# PARC ÉOLIEN DE LA VALLEE BERLURE

## MEMOIRE EN REPONSE A L'ISSUE DE L'ENQUÊTE PUBLIQUE

**PROCES-VERBAL DE SYNTHESE DES OBSERVATIONS**  
**DU VENDREDI 05 NOVEMBRE 2021**

Illustration 3 : Carte des distances aux habitations

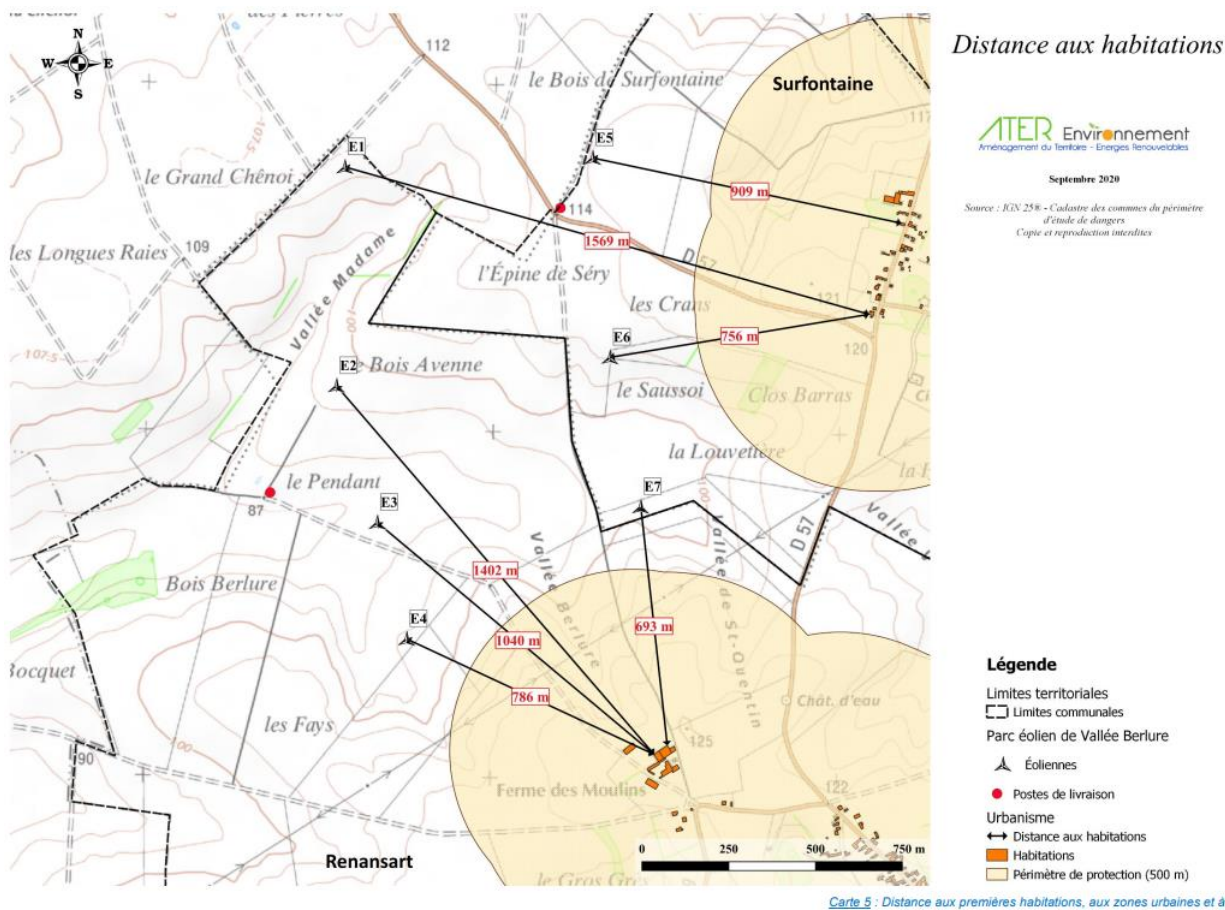
- « *Le mât le plus proche se situe à 700 m des premières habitations (MRAE page 3) » ;*
- « *La DREAL et les promoteurs ignorent de façon irresponsable que les infrasons émis par les éoliennes (à chaque tour de rotor) et les ondes électromagnétiques transmises par les câbles sont nuisibles pour notre santé » . »*
- « *Les riverains se plaignent de troubles dès la mise en service des éoliennes (acouphènes, migraines, troubles du sommeil) »*

En ce qui concerne la proximité du parc éolien aux habitations, la distance réglementaire des 500 mètres aux habitations (comme indiqué au dernier paragraphe de l'article L.553-1 du code de l'environnement) a été respectée puisque l'éolienne la plus proche se situe à 693 mètres de l'habitation la plus proche, soit l'éolienne E7 et l'éolienne la plus éloignée des habitations se situe à 1569 m, il s'agit de l'éolienne E1. C'est donc **très au-delà de la réglementation**. La carte ci-après nous permet d'apprécier les distances aux habitations les plus proches du parc éolien de la Vallée Berlure.

La législation n'impose pas de hauteur maximale des éoliennes associée à cette distance minimale. Celle-ci a été remise en cause en 2015 par le Sénat, pour la porter à 1000m, mais cette décision avait été rejetée par l'Assemblée nationale. En effet, vu la diversité des paramètres et des sites éoliens en France, il est plus cohérent de modéliser au cas par cas l'impact acoustique du projet plutôt que d'imposer une distance minimale de 1km qui empêcherait le développement éolien sur l'ensemble du territoire en dépit des objectifs de transition énergétique.

Illustration 11 : carte des couloirs de migration

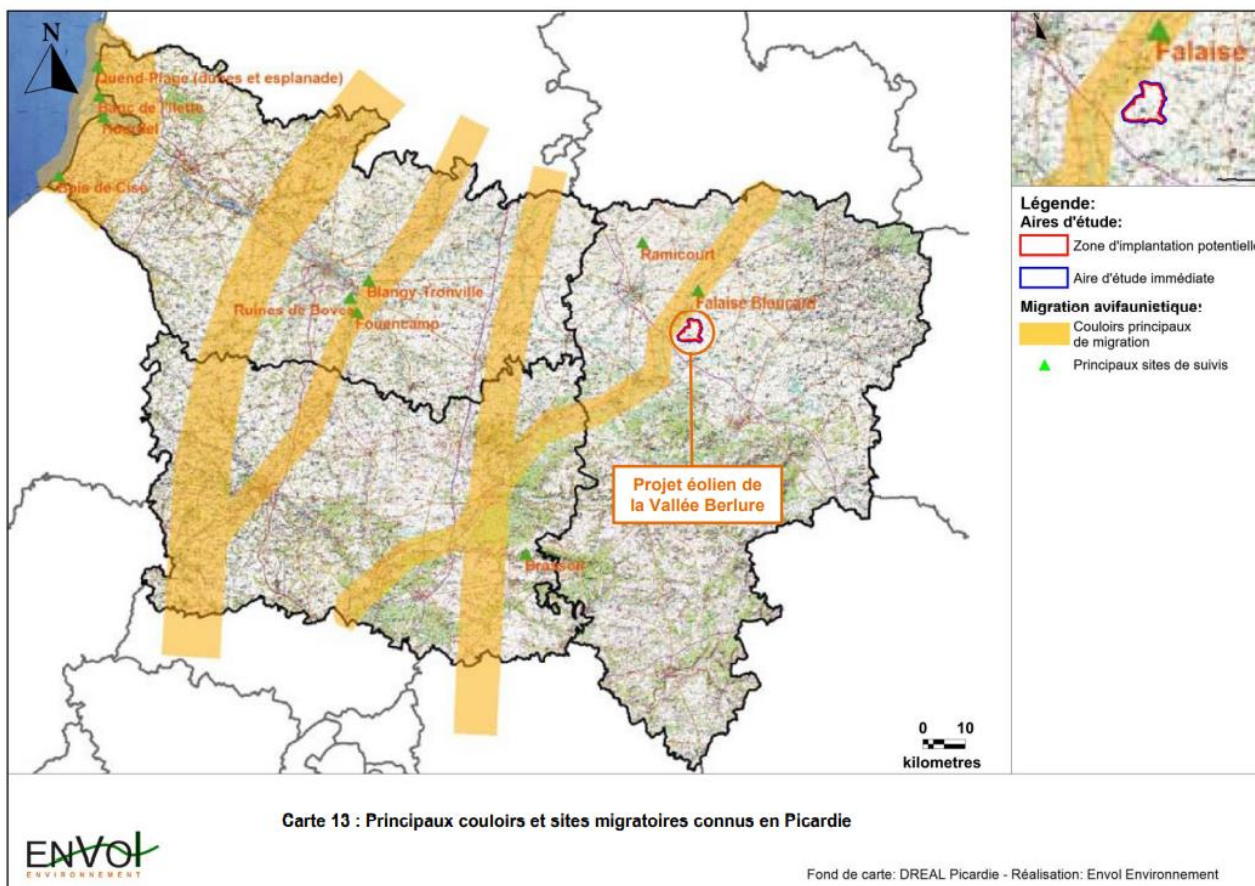
## Concernant le couloir de migration :

Comme l'indique l'étude sur les milieux naturels (pièce n°8 page 69 et 70). L'aire d'étude du projet de la Vallée Berlure n'est pas traversée par un couloir de migration, comme nous pouvons le constater sur la carte suivante :

D'ailleurs, il est précisé page 353 de l'étude sur les milieux naturels, que le pré-diagnostic ornithologique indique que le site de la Vallée Berlure n'est pas traversé par un couloir migratoire mais se situe à proximité. En période des migrations postnuptiales, les passages ont été peu marqués. La majorité des vols migratoires a été attribué au Vanneau huppé. En période des migrations pré-nuptiales, tout comme en période des migrations postnuptiales, les survols migratoires ont été peu étudiés (étude sur les milieux naturels page 353 et 354).
